**AVIS RELATIF A LA PROTECTION
CONTRE LES EVENTUELS EFFETS NOCIFS ET NUISANCES
PROVOQUES PAR LES RAYONNEMENTS NON IONISANTS
GENERES PAR DES ANTENNES EMETTRICES STATIONNAIRES**

Commune : MANAGE - Exploitant : PROXIMUS

Référence exploitant : 64BDE_01

Rapport n° 1692 / 2023

Figure 1 : Vue en plan des lieux de séjour et des points de contrôle

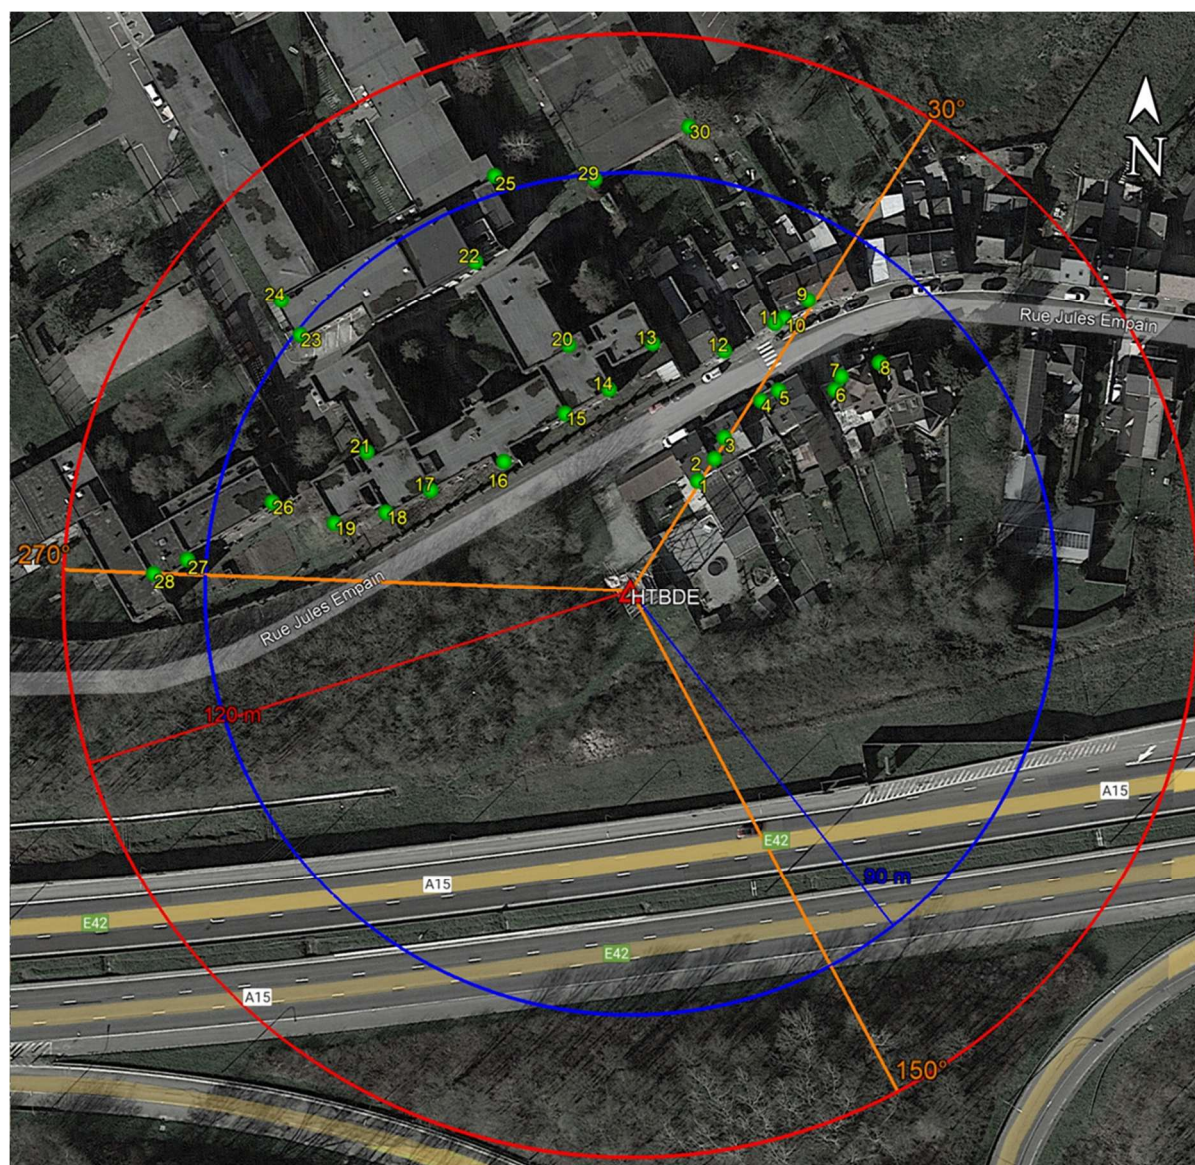
Les fréquences d'émission, la puissance rayonnée par chacune des antennes et leur gain permettent de déterminer le rayon de la zone à analyser. Tout dépassement de la limite par installation est exclu en dehors de cette zone. Le tableau 2 reprend les 35 LS² pour lesquels l'indice d'exposition est le plus élevé. Les différentes colonnes indiquent :

- le numéro du point de contrôle repris sur un des plans de la figure 1;
- le numéro du LS dans lequel se trouve le point de contrôle de la 1^{ère} colonne ;
- l'atténuation d'obstacle prise en compte pour le calcul de l'indice d'exposition dans le LS ;
- le résultat du calcul de l'indice d'exposition.

N° point de contrôle	LS	Atténuation (dB)	Indice d'exposition relatif à la limite par installation IE_i
27	LS26	3,0	0,385
28	LS26	3,0	0,356
19	LS13	3,0	0,310
26	LS26	3,0	0,275
23	LS22	3,0	0,220
21	LS13	3,0	0,207
30	LS29	3,0	0,192
24	LS22	3,0	0,175
7	LS7	3,0	0,155
29	LS29	3,0	0,150
22	LS22	3,0	0,144
9	LS9	3,0	0,117
25	LS22	3,0	0,116
8	LS8	3,0	0,090
18	LS13	3,0	0,080
10	LS10	3,0	0,045
2	LS2	3,0	0,035
17	LS13	3,0	0,034
3	LS3	3,0	0,034
11	LS11	3,0	0,032
5	LS5	3,0	0,031
13	LS13	3,0	0,031
20	LS13	3,0	0,030
12	LS12	3,0	0,029
4	LS4	3,0	0,026
1	LS1	3,0	0,023
16	LS13	3,0	0,021
6	LS6	3,0	0,020
14	LS13	3,0	0,018
15	LS13	3,0	0,012

En ce qui concerne les antennes de l'installation mentionnées dans le tableau 1, la distance maximale à laquelle la limite pourrait être atteinte, à l'extérieur, est égale à 93,3 m. S'il n'y a pas de LS à une distance inférieure, les antennes respectent forcément la limite d'immission.

Dans le cas des LS situés à l'intérieur des bâtiments, une atténuation d'obstacle est prise en compte et il en résulte que la distance maximale à laquelle la limite pourrait être atteinte se réduit à 66,0 m.
